改善箇所説明図

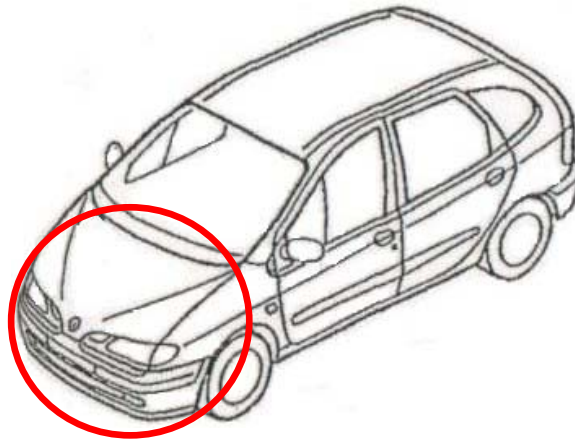
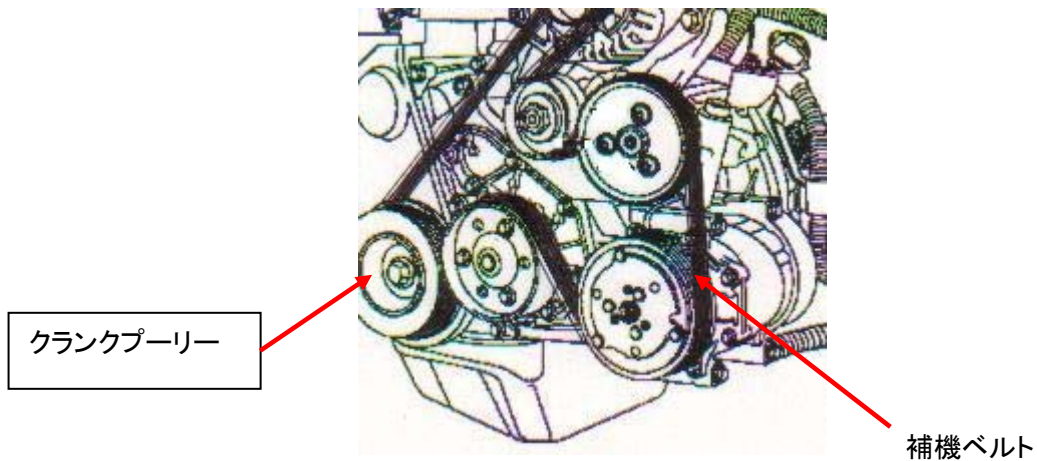
クランクプーリーのダンパーラバーの耐久温度性能が不適切なため、想定以上の環境で使用すると当該ラバーに亀裂が生じることがある。そのため、クランクプーリーが正規回転せず補機ベルトが外れて噛み込む事があり、最悪の場合、原動機が損傷するおそれがある。

全車両、クランクプーリーを対策品と交換し、同時に補機ベルトを新品と交換する。
